LIAISON AUTOROUTIÈRE A89-A6

Pièce I – Avis de l’Autorité Environnementale et mémoire en réponse du maître d’ouvrage

Avis délibéré de l'Autorité environnementale sur le projet de liaison autoroutière A89/A6 (69)

Réponses du Maître d'Ouvrage à l'avis émis par l'Autorité Environnementale (AE-CGEDD)

Liaison autoroutière A89 / A6

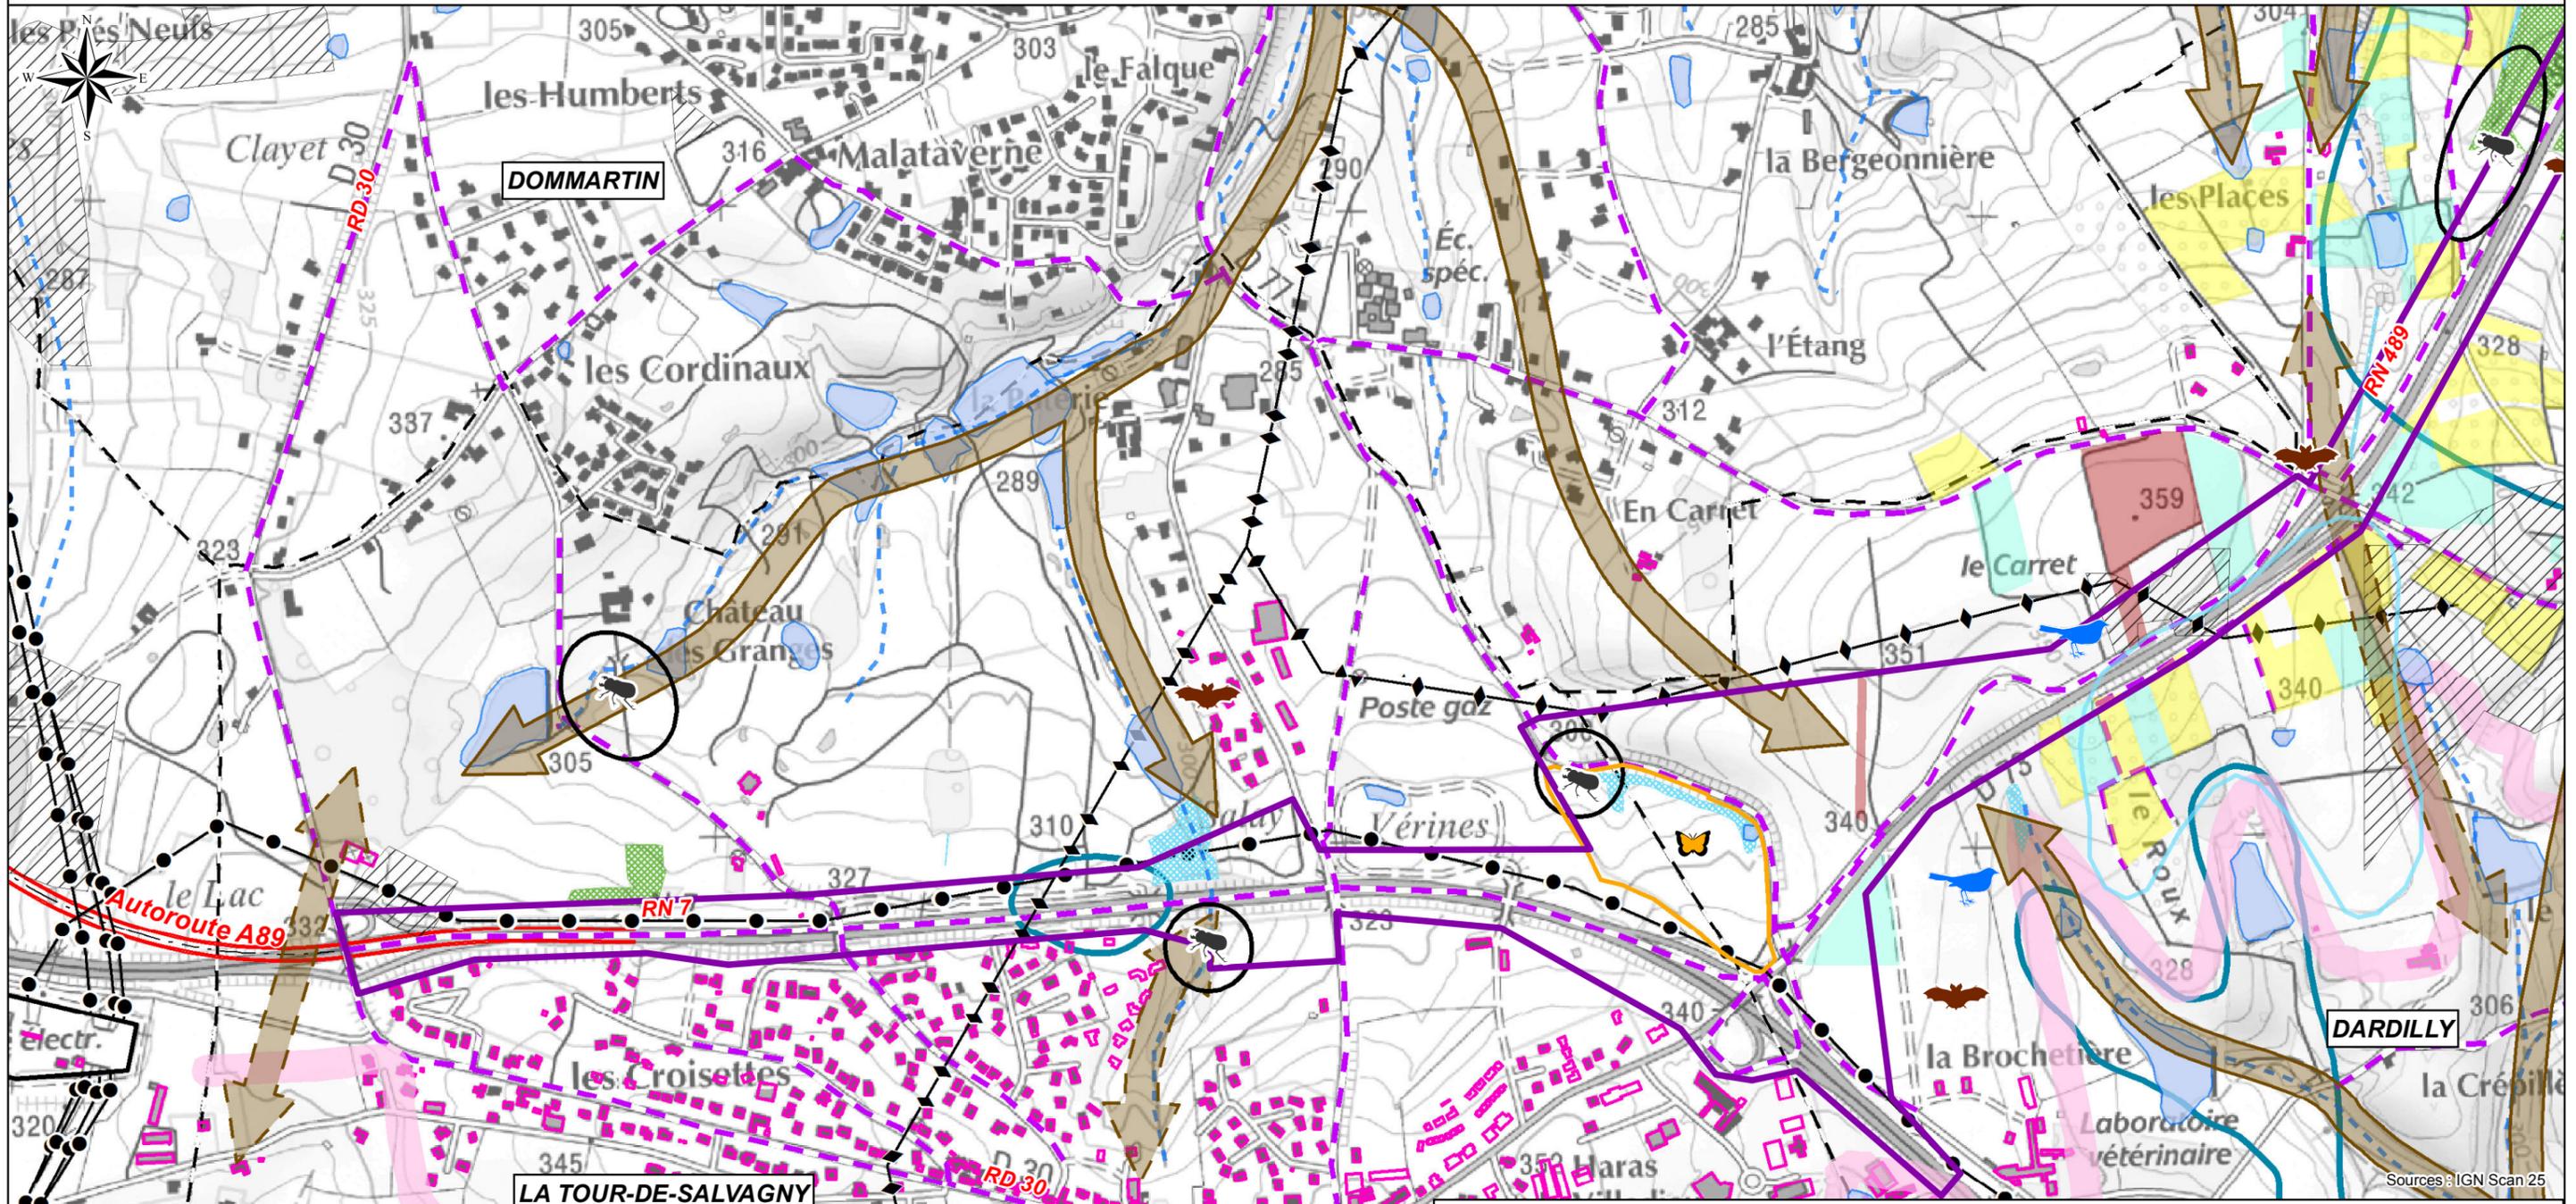
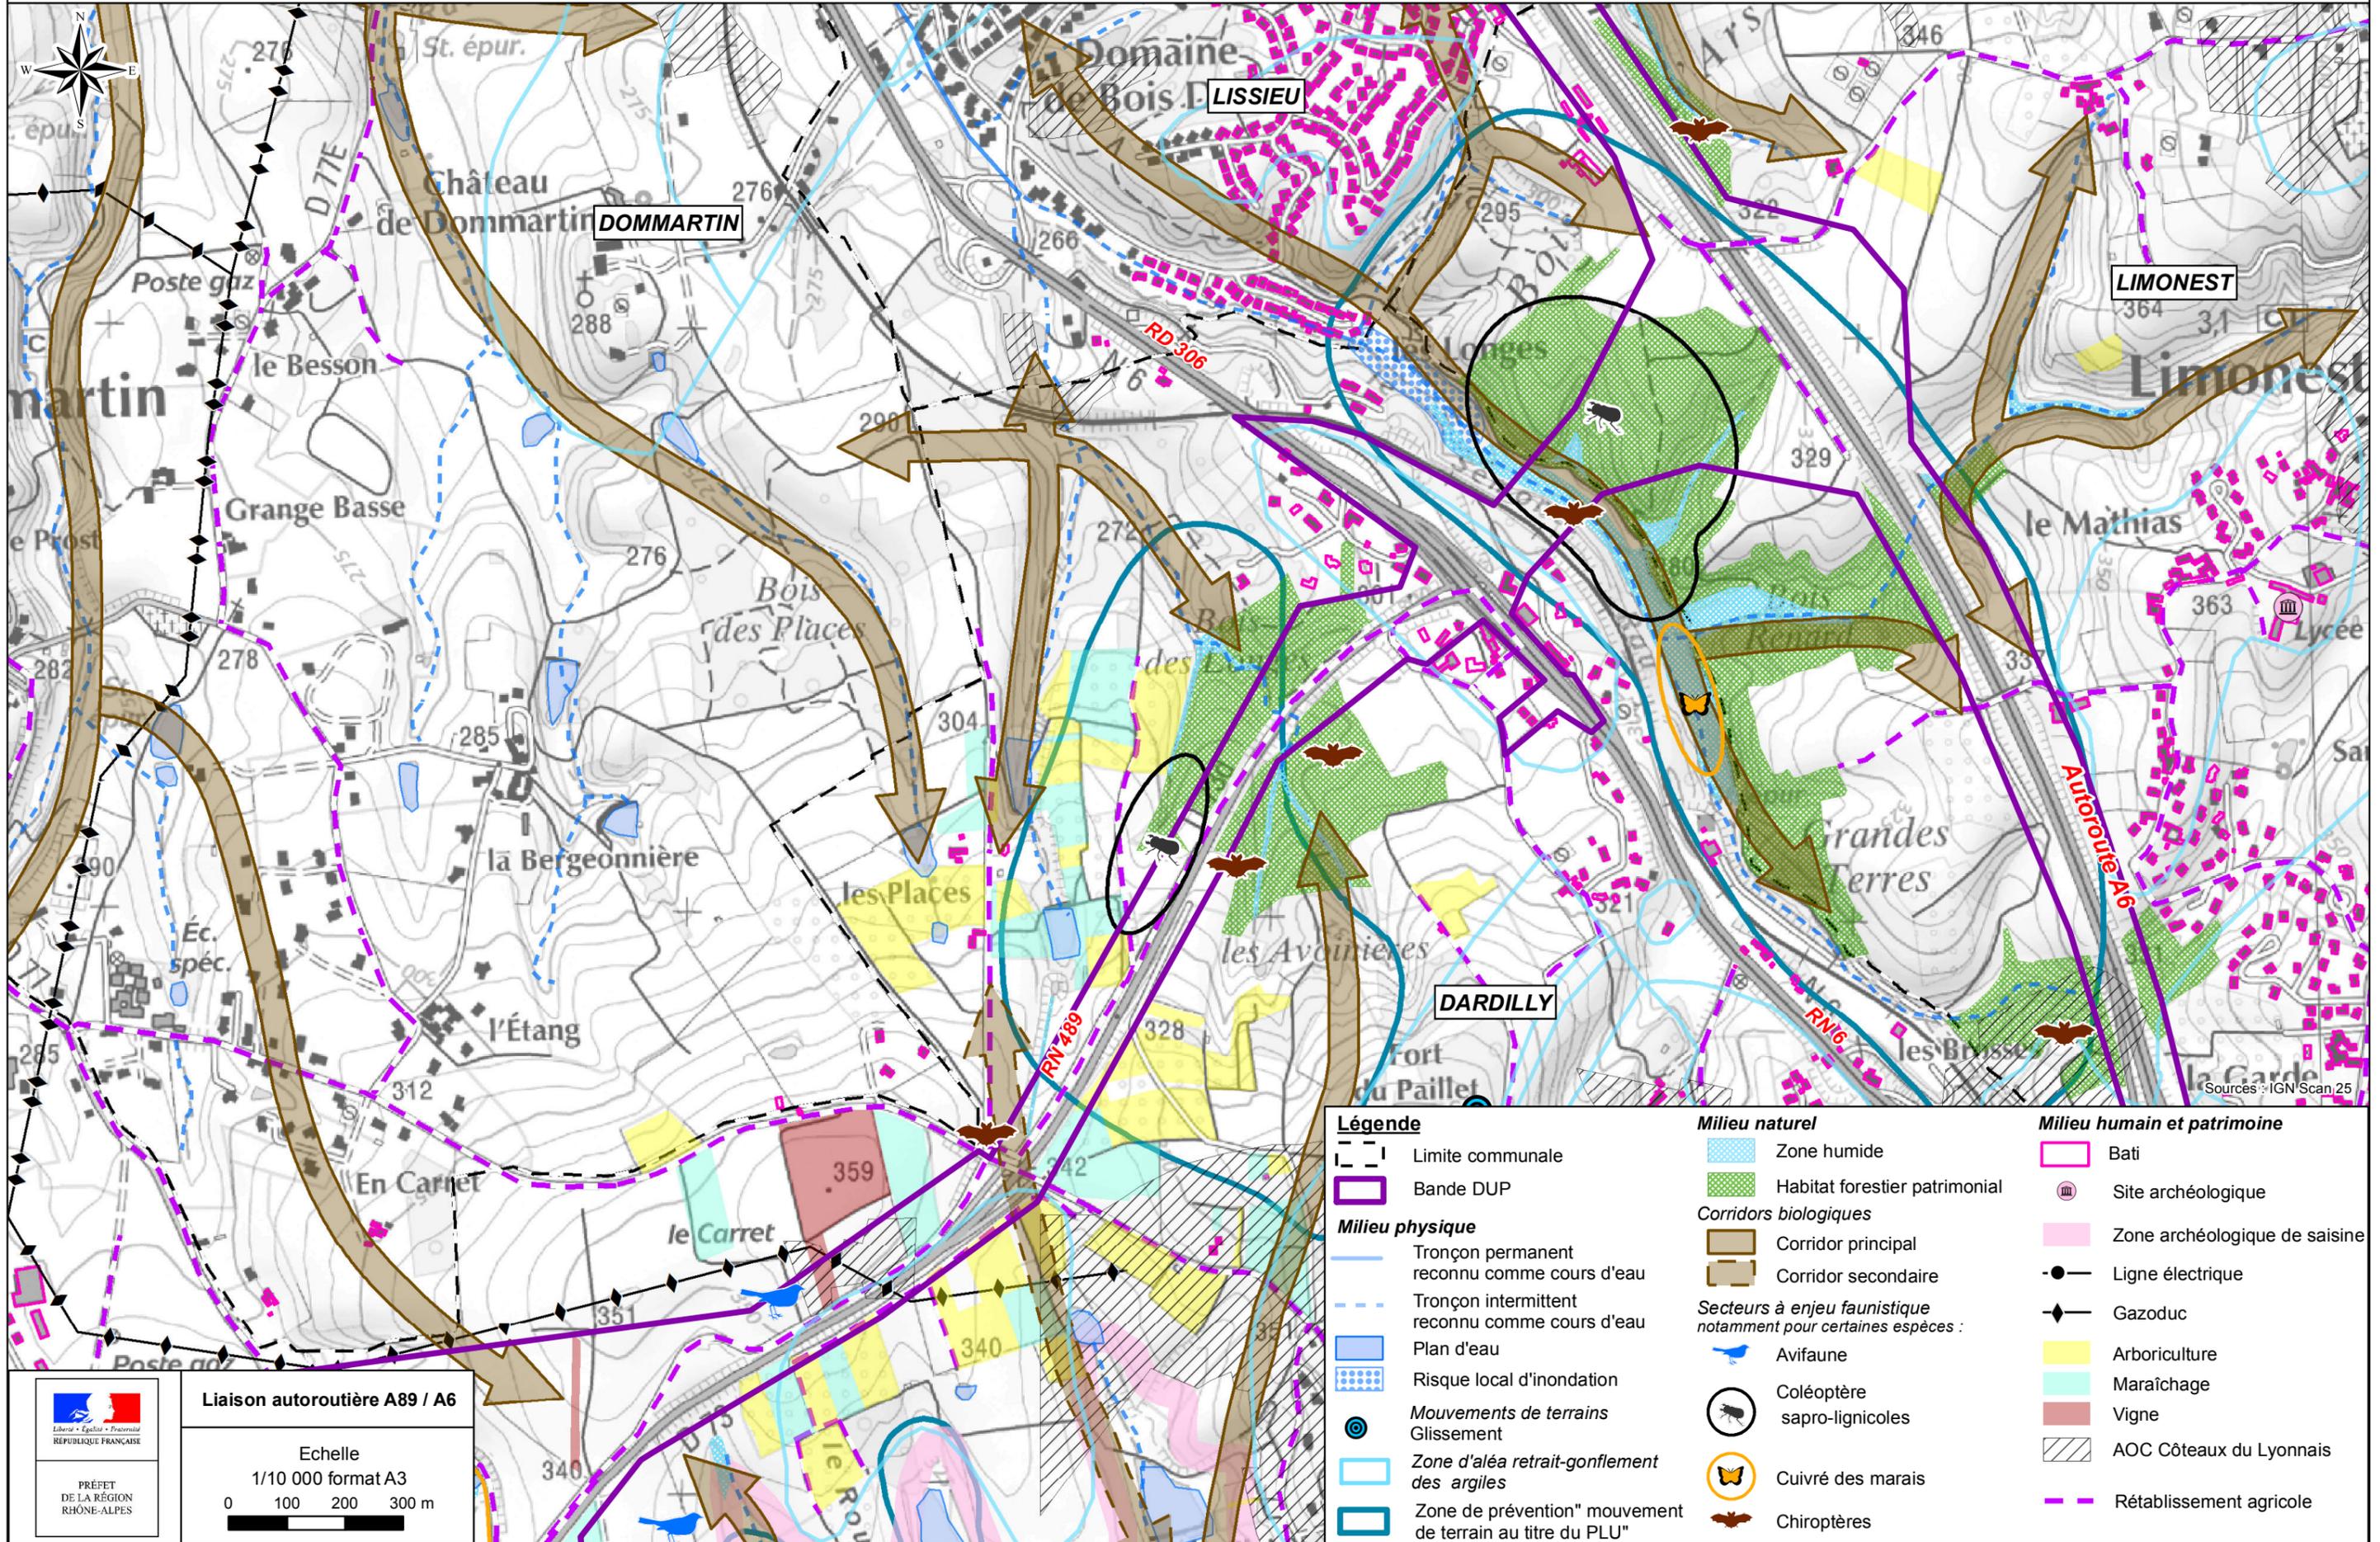
Le projet conduira à la destruction directe d'environ 43 ha d'habitats naturels, artificiels, forestiers ou ouverts, dont environ 25 ha pour les dépôts⁶, dont une partie recoupe notamment deux ZNIEFF⁷ (la ZNIEFF de type I « Ravins du Bois d'Ars et leurs environs », incluse dans la ZNIEFF de type II « Massif des Monts d'Or ») et deux espaces naturels sensibles (ENS) : l'ENS du Bois d'Ars et celle du vallon de Serre et des Planches. Il affectera aussi 32,7 ha de terres agricoles.

- 1,5 ha sur la ZNIEFF de type I « Ravins du Bois d'Ars et leurs environs », soit environ 1,5% de sa superficie totale,
- 19,4 ha sur la ZNIEFF de type II « Massif des Monts d'Or », soit environ 0,6% de sa superficie totale,
- 24,4 ha sur les deux espaces naturels sensibles : l'ENS du Bois d'Ars et l'ENS du vallon de Serres et des Planches.

Ces cartes figurant dans le résumé non technique (pages E25 et E27) ont été complétées par le périmètre soumis à la présente enquête d'utilité publique. Reprises dans le chapitre 3 consacré à la présentation de l'état initial (pages E186 et E188), ces cartes modifiées sont présentées en annexe.
